LINEA AV/AC MILANO - VENEZIA
LOTTO FUNZIONALE TRATTA AV/AC VERONA-PADOVA

NODO AV/AC DI VERONA: INGRESSO EST

STUDIO IDRAULICO SU MODELLO FISICO

RELAZIONE ATTIVITA' SVOLTE

Figura 4: sezione trasversale le pile del ponte nuovo e dell'esistente (Figura 11 della Relazione Idraulica – stato di progetto 1)

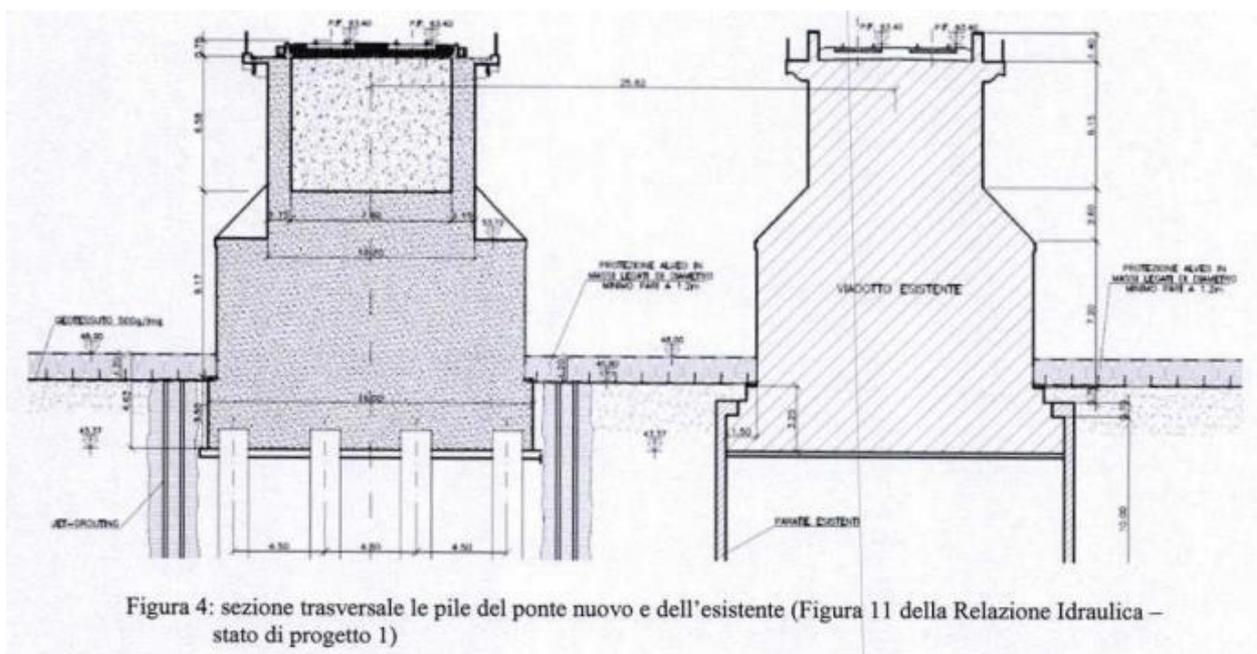
La soluzione proposta, oltre al citato mancato rispetto della normativa, presenta numerose criticità anche per quanto riguarda le fondazioni, in particolare quelle del ponte esistente che viene a localizzarsi immediatamente a monte di quelle del nuovo ponte come illustrato in Fig. 4.

La vicinanza tra il manufatto esistente e quello previsto crea certamente interferenza tra i due per quanto riguarda lo scavo in corrispondenza delle pile. Con tutta probabilità la corrente “vedrà” lo sviluppo longitudinale di entrambe le pile (16m +11m di intercapedine + 16 m) come un unicum e per essere il raddoppio posizionato in curva, è prevedibile che si realizzino scavi estremamente rilevanti (ben maggiori dell'usuale) nell'intorno del sistema delle pile. In Figura 4 risulta evidente come le fondazioni della pila del ponte esistente siano in pratica sconosciute. Certo è che negli anni '80 era stata realizzata una protezione con platee di calcestruzzo di dimensione (in pianta) pari a 14m di larghezza e 26 m di lunghezza, probabilmente con lo scopo di limitare l'evoluzione di fenomeni erosivi localizzati. Il rilievo batimetrico dell'alveo del Fiume Adige ha evidenziato un'ampia zona di scavo localizzato a valle del ponte ferroviario esistente, con quote di fondo fino a 6m al di sotto del piano delle ghiaie mediamente corrispondente a 48 m s.m.m. e nello stato di progetto previsto è prevista la rimozione di tali platee. Se tale rimozione possa mitigare lo scavo realizzatosi a valle non è certo, ma certamente espone nuovamente le fondazioni del ponte esistente ai fenomeni erosivi localizzati che si sviluppano prevalentemente nella zona di monte della pila. In ogni caso pare opportuno accertare la reale situazione delle fondazioni del ponte esistente per valutare gli interventi necessari per la sua sicurezza.

*Nell'intorno delle fondazioni del vecchio ponte e di quello da realizzare è prevista un'ampia difesa a massi legati, il cui corretto posizionamento non tiene però conto delle difficoltà di realizzazione e legatura della stessa difesa in presenza d'acqua. È anche prevista una difesa spondale. L'incerta possibilità di corretta realizzazione delle opere di difesa in progetto – peraltro del costo non indifferente di circa 6 Meuro, a fronte di costo stimato per il ponte di circa 12 Meuro- **suggerisce la necessità di ridefinire completamente le stesse opere che dovranno, in ogni caso, essere verificate su modello fisico a fondo mobile in scala opportuna.***
